BOLETIM INFORMATIVO TÉCNICO

BT-LB_24-029.REV.1 | CERVEJEIRA PCV142 – NÃO LIGA

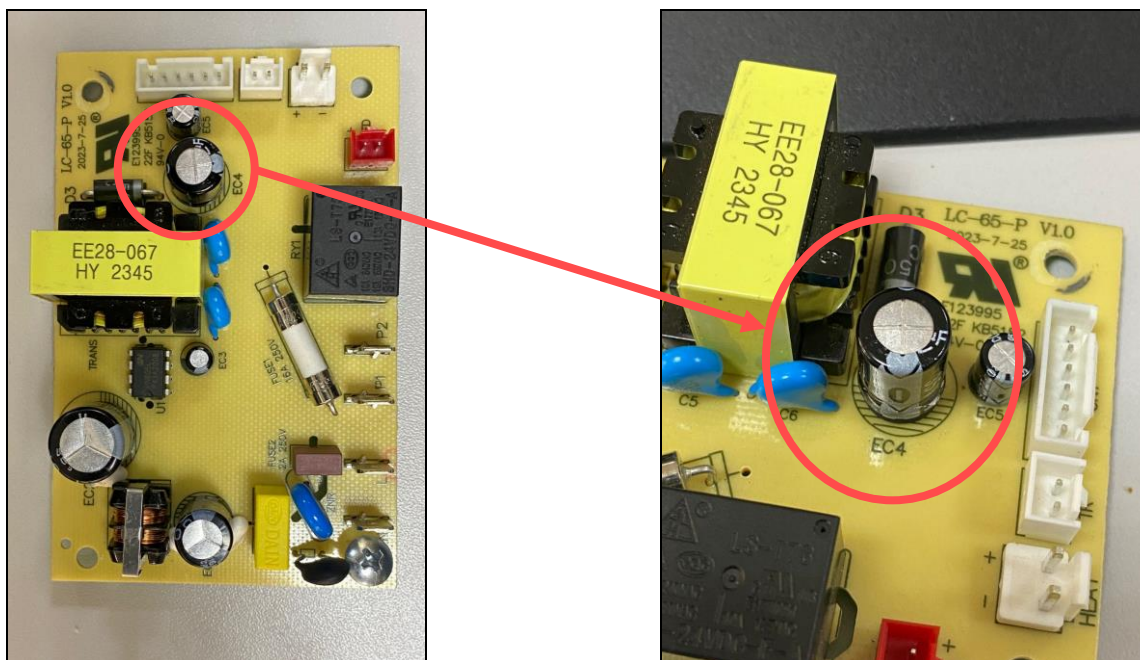
Informamos que nos atendimentos da **CERVEJEIRA PCV142P** onde existir reclamação de “**NÃO LIGA**” o defeito pode estar sendo ocasionado por falha do CAPACITOR EC4 da PCI FONTE

Para resolução do defeito é necessário a troca do capacitor de **35V 470uF** por um capacitor novo de **50V 470uF**.

Atentar-se a polaridade do capacitor, a faixa clara com o simbolo de negativo deve ficar alinhado com a area rasurada indicada na placa, a inversão da polaridade irá causar falha no funcionamento.
